**From:** "5.1.2E" <5.1.2E@utrecht.nl>  
**Sent:** Thu, 18 Mar 2021 13:40:47 +0200  
**To:** "5.1.2E" <5.1.2E@utrecht.nl>; "5.1.2E" <5.1.2E@utrecht.nl>  
**Subject:** RE: Hoorzitting HZ\_WABO-20-17259 - 8022673 (Jan van Arkelstraat 2)

### **3.1 Reactie op eerdere afwijzing uitritvergunning Jan van Arkelstraat 2 (eerder behandeld op 07022020)**

**Adviesrapport:** Aanvragen voor een (tijdelijke) uitweg

Locatie: Jan van Arkelstraat 2

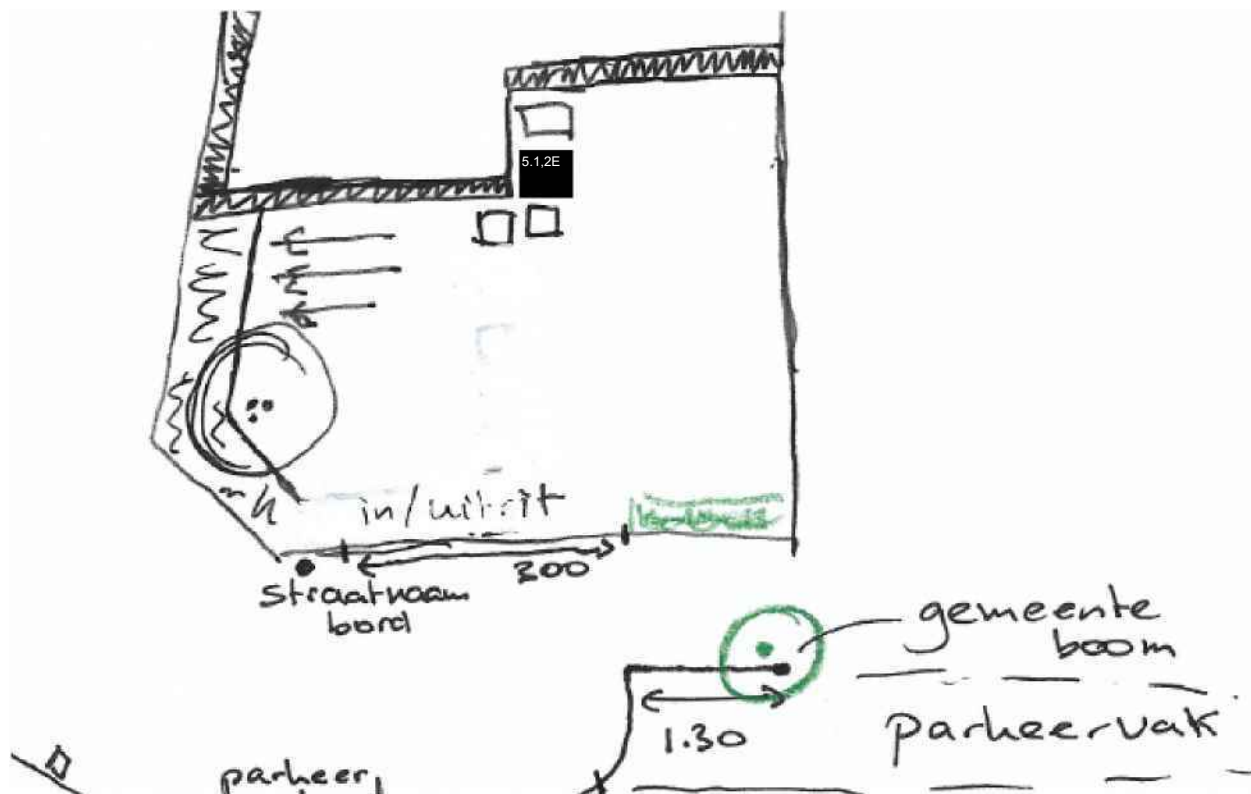
Ik heb net samen met 5.1,2E gekeken naar de nieuwe tekening, alleen klopt de tekening niet. De gemeenteboom is niet ingetekend en ook zie je niet dat er een parkeerplaats moet worden opgeheven. Zie ook onderstaande foto:

De nu ingediende tekening komt overigens ook niet overeen met hun eerder ingediende tekening, zie onderstaand een van hun eerder ingediende tekeningen:

In deze eerdere tekening zie je dus wel de gemeenteboom en het parkeervak links van hun huis.

Verder is er het verzoek om de tekening op schaal te maken.

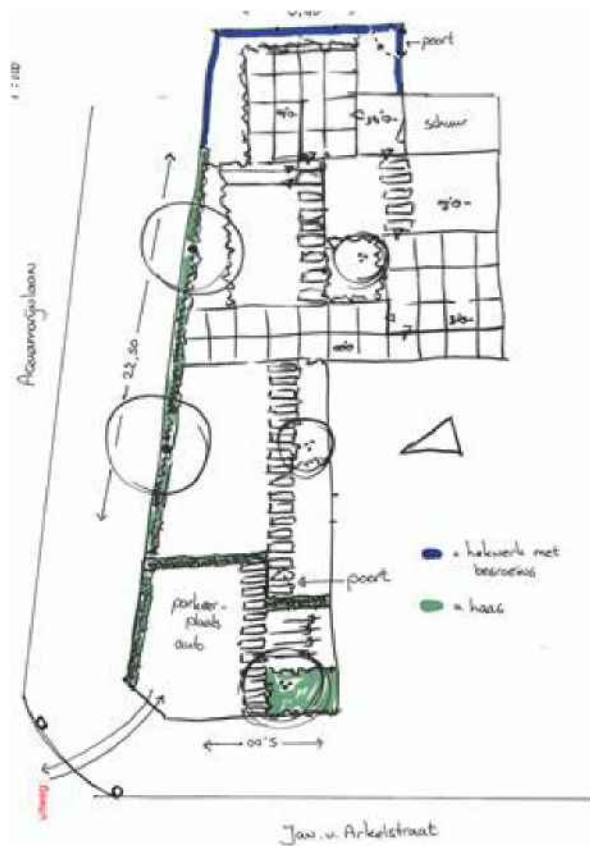
Ik heb er nog even goed naar gekeken.

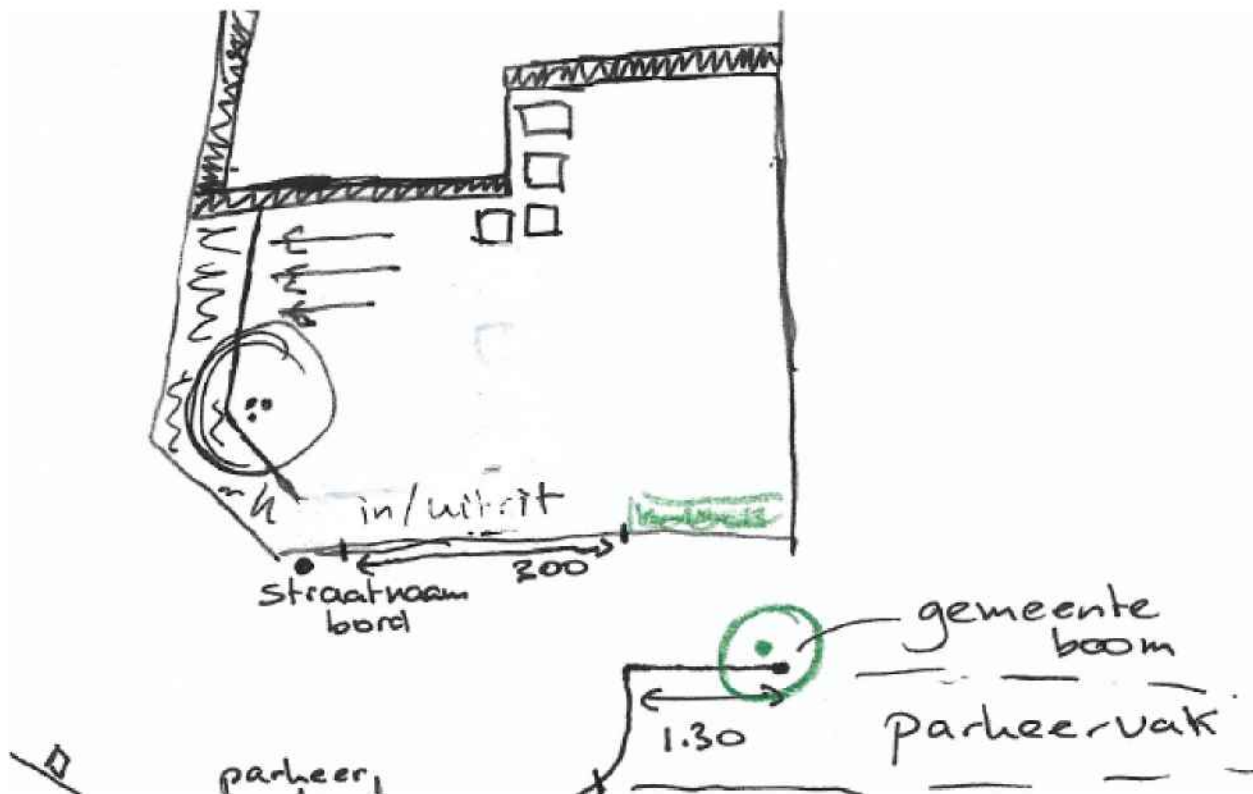
Ik heb net samen met 5.1.2E gekeken naar de nieuwe tekening, alleen klopt de tekening niet. De gemeenteboom is niet ingetekend en ook zie je niet dat er een parkeerplaats moet worden opgeheven. Zie ook onderstaande foto:

De nu ingediende tekening komt overigens ook niet overeen met hun eerder ingediende tekening, zie onderstaand een van hun eerder ingediende tekeningen:

In deze eerdere tekening zie je dus wel de gemeenteboom en het parkeervak links van hun huis.

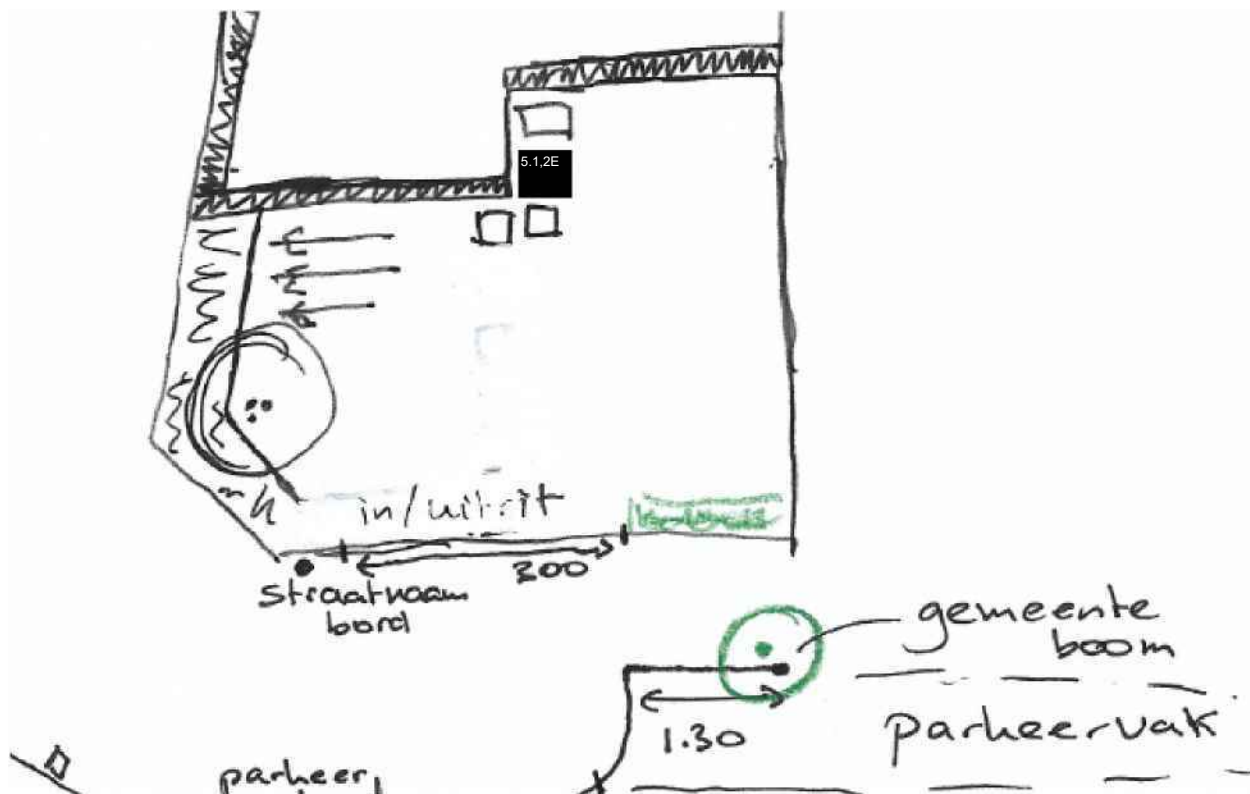
Ik heb net samen met 5.1.2E gekeken naar de nieuwe tekening, alleen klopt de tekening niet. De gemeenteboom is niet ingetekend en ook zie je niet dat er een parkeerplaats moet worden opgeheven. Zie ook onderstaande foto:

De nu ingediende tekening komt overigens ook niet overeen met hun eerder ingediende tekening, zie onderstaand een van hun eerder ingediende tekeningen:

In deze eerdere tekening zie je dus wel de gemeenteboom en het parkeervak links van hun huis.
